Shearwater Teric i Tern

Uwagi dotyczące wydania oprogramowania sprzętowego

WERSJA 27 2024-01-16

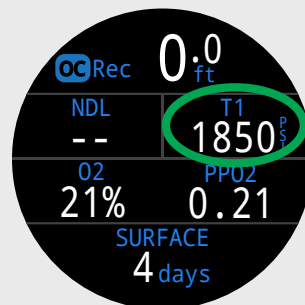
W układzie OC Rec Standard lokalizację TTS (prawa górna część) można zastąpić alternatywnymi wyświetlaczami.
